Concours de projets à Compesières
pour l'aménagement du site et
la réalisation d'une école et d'autres
bâtiments communaux et paroissiaux

Rapport du jury

Genève 22 mai 1997

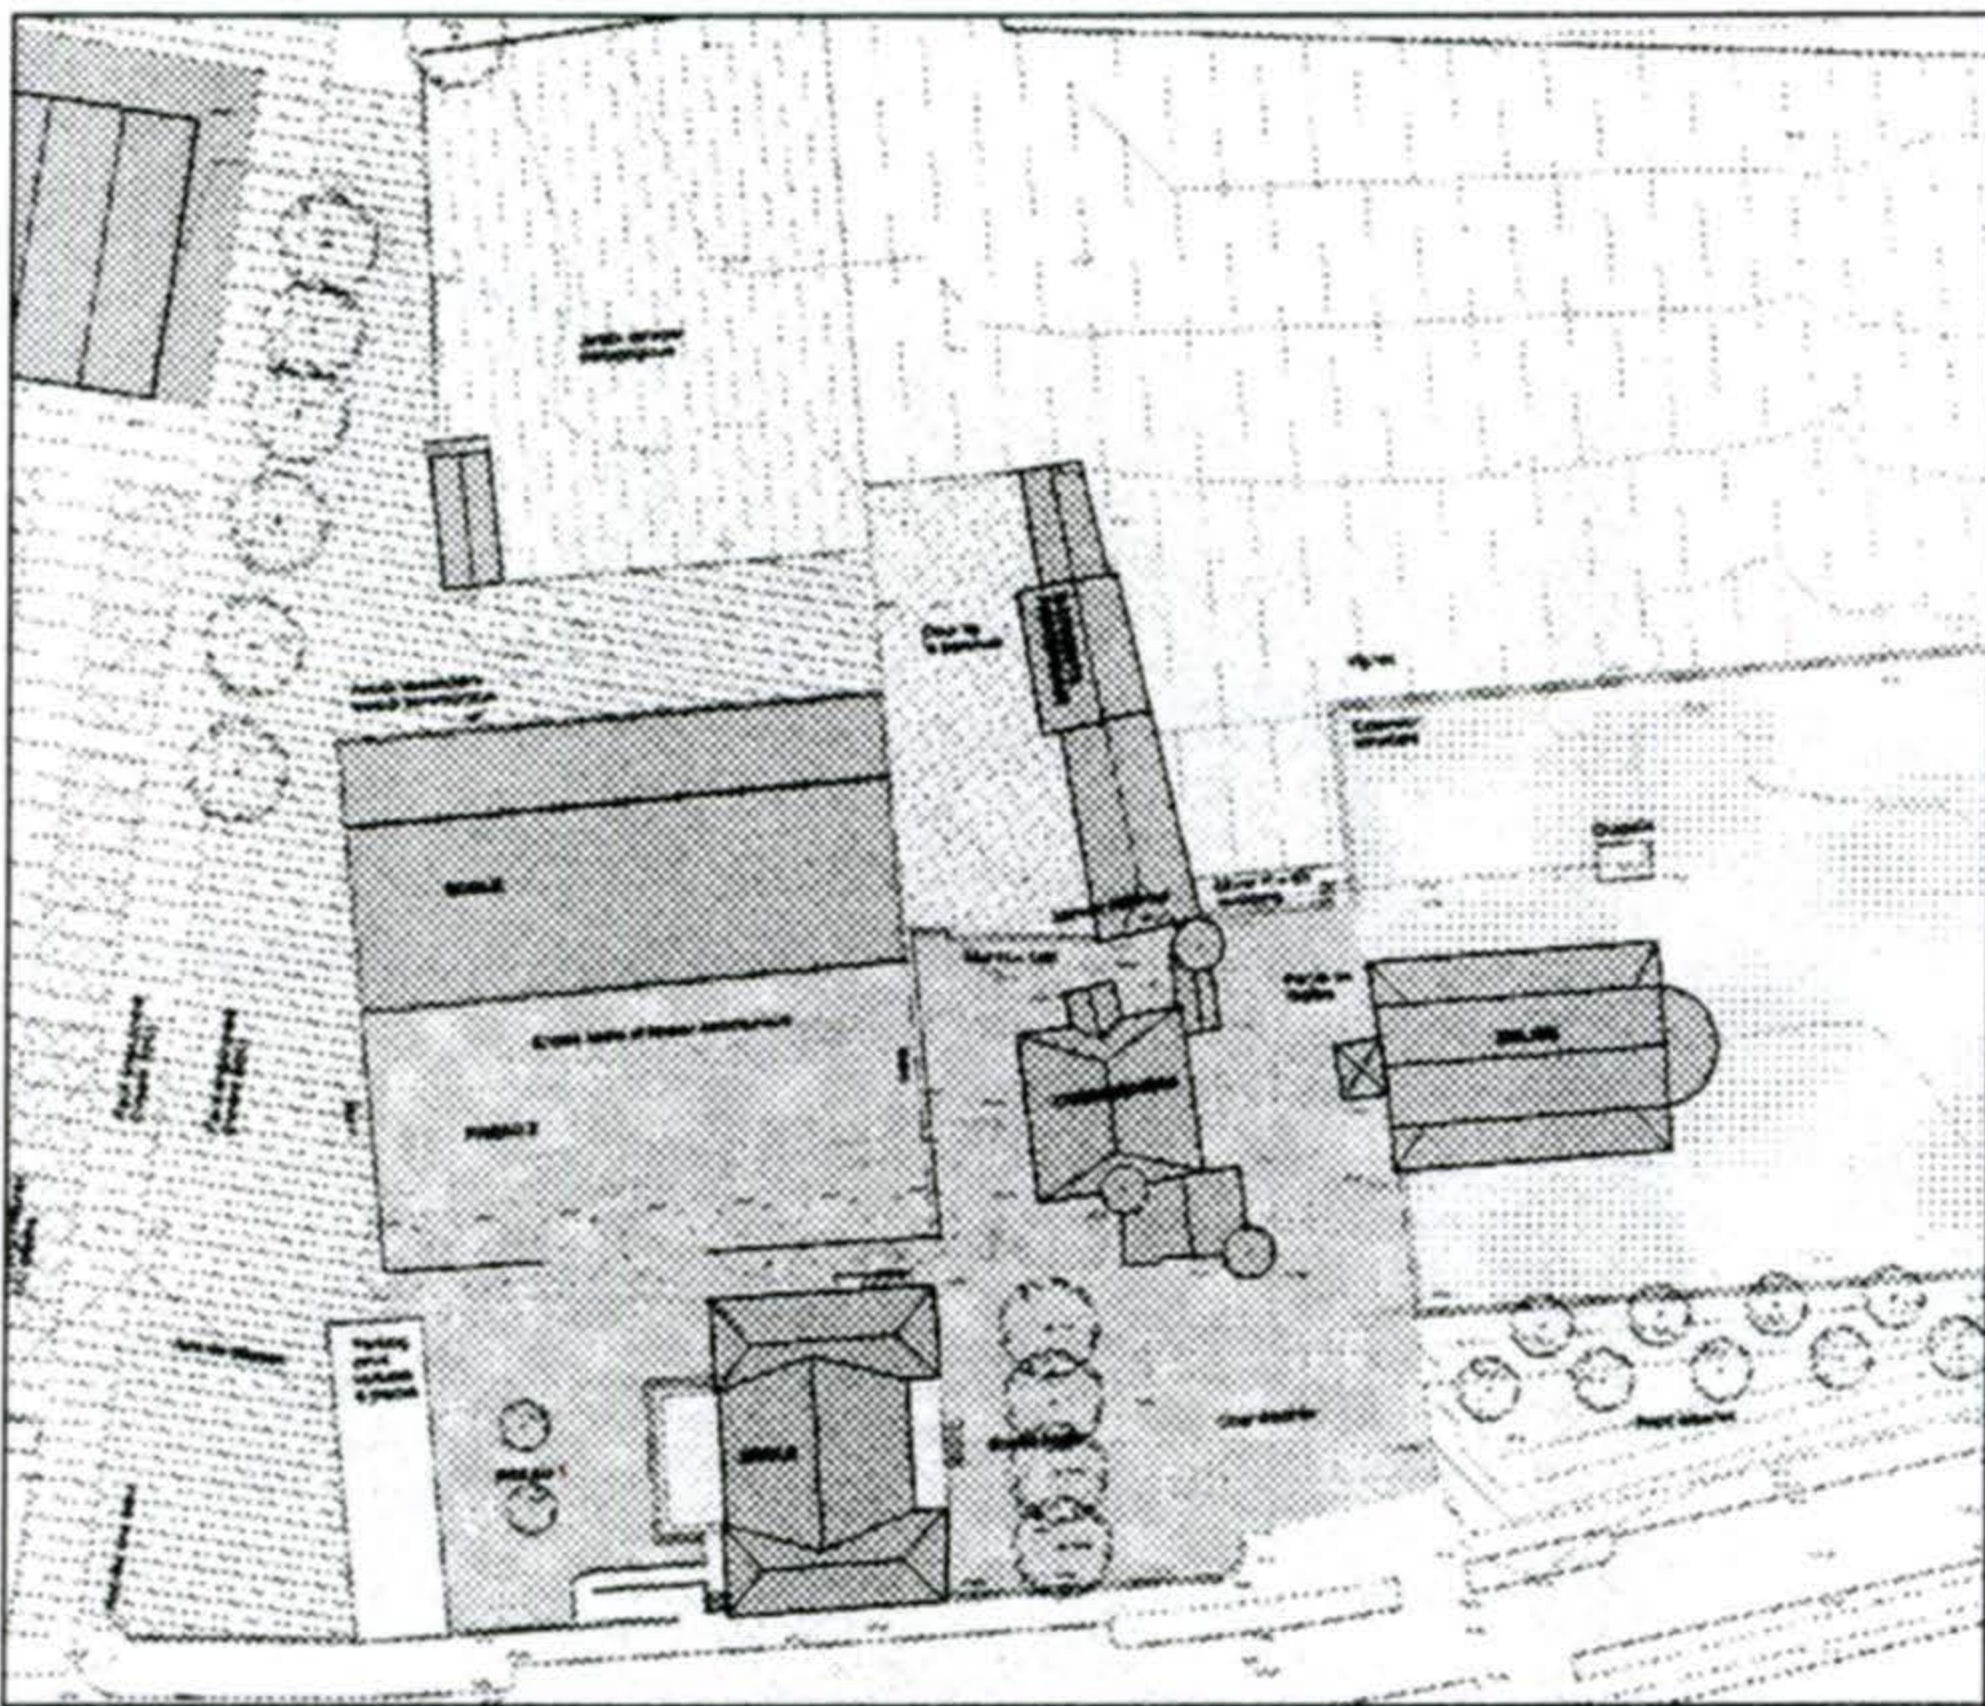
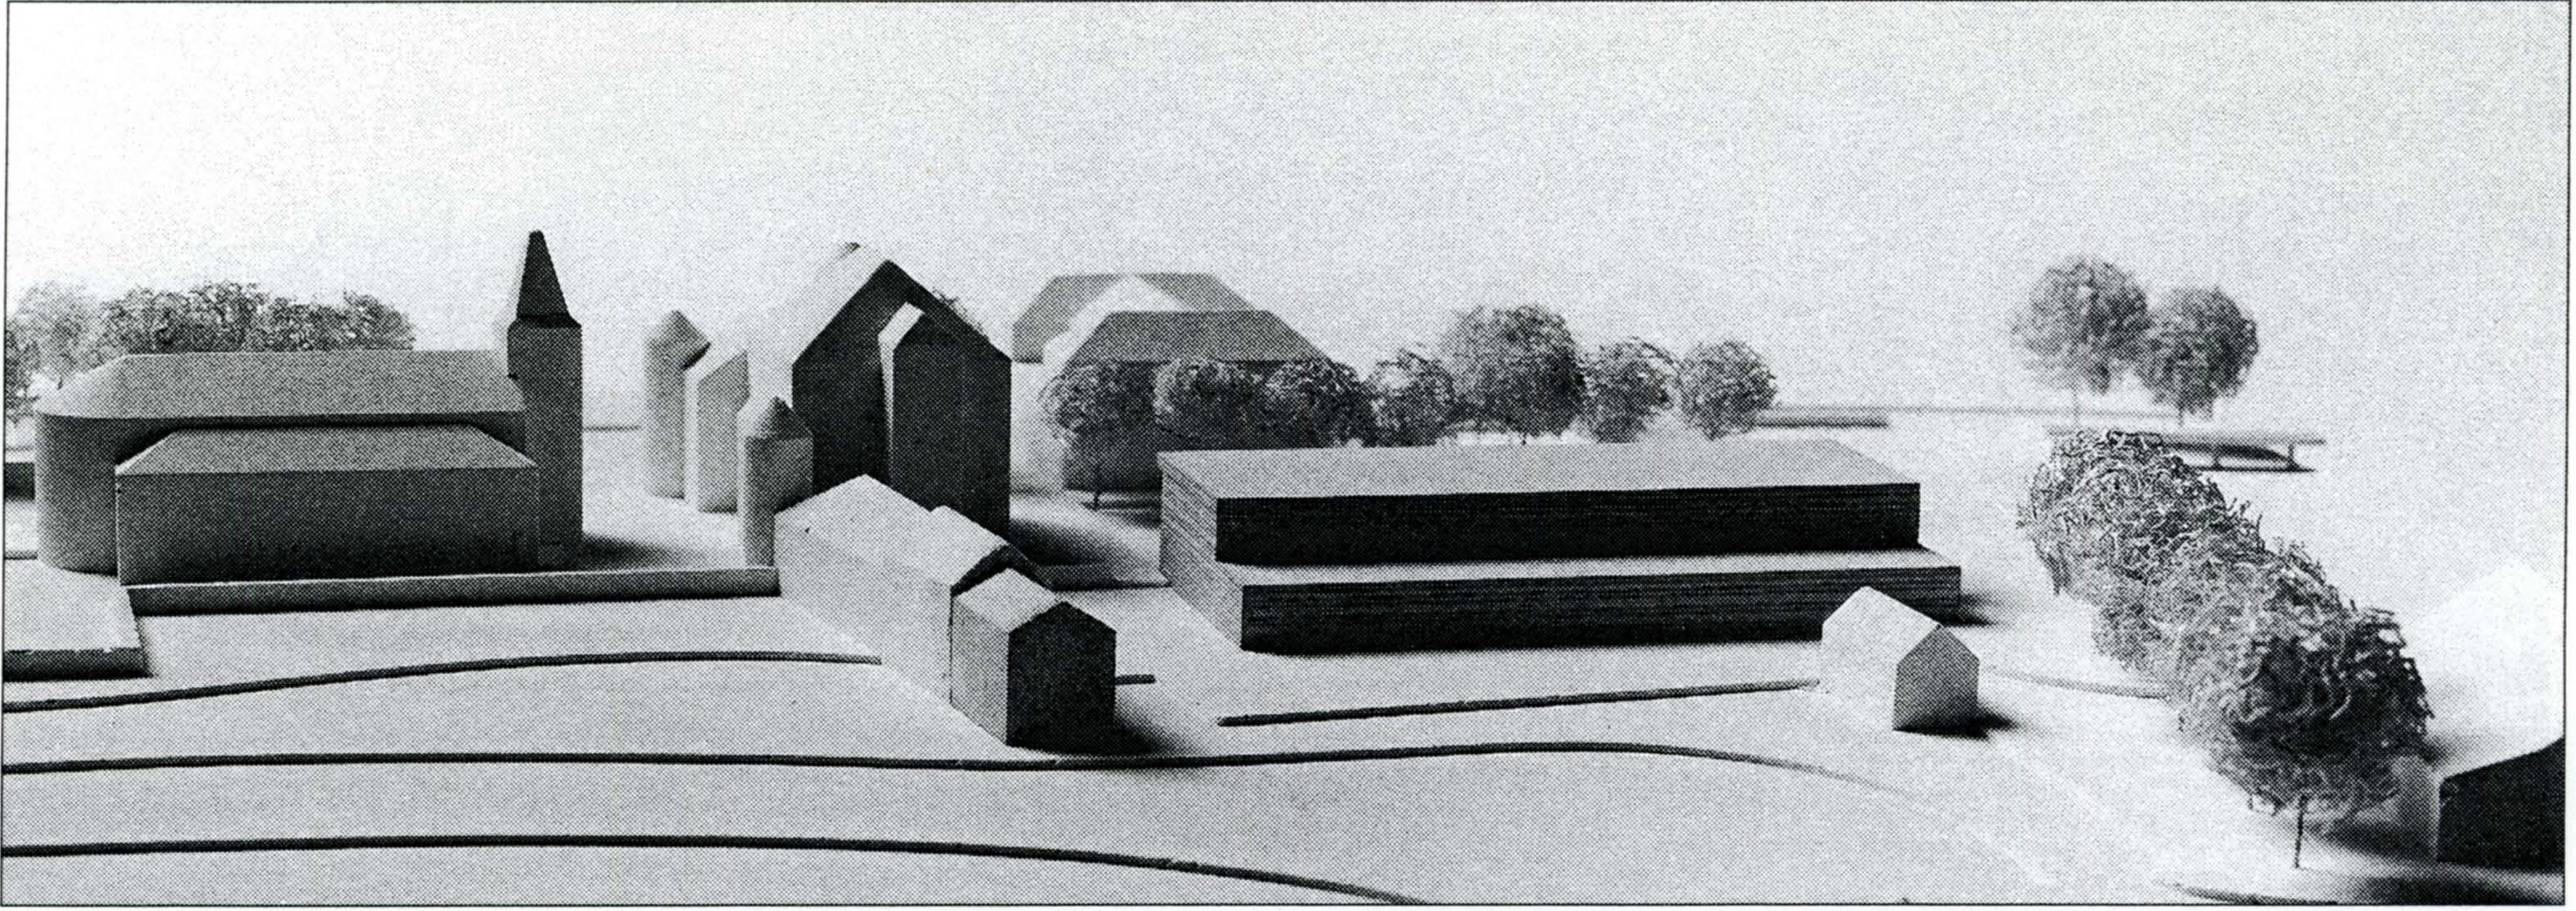
Le projet propose une résolution intéressante du programme scolaire. A signaler la bonne organisation des classes ainsi que la présence d'un espace d'accueil généreux et bien situé; toutefois la traduction architecturale ne dialogue pas avec les édifices anciens.

Le projet est peu adroit et hors d'échelle tant au niveau de l'aménagement du site que de l'architecture. L'unique volume qui regroupe tout le programme, dont l'implantation a le mérite d'être claire, pourrait être assimilé à un hangar agricole; son refus d'intégration au site est critiquable. La façade ouest de la Commanderie est bien dégagée.

Le programme paroissial, très en longueur, n'est pas rationnel et si la cour manque d'attrait, elle est cependant reliée aux autres espaces. Les deux préaux proposés sont fonctionnels, mais le préau couvert est confondu avec l'entrée de la nouvelle école.
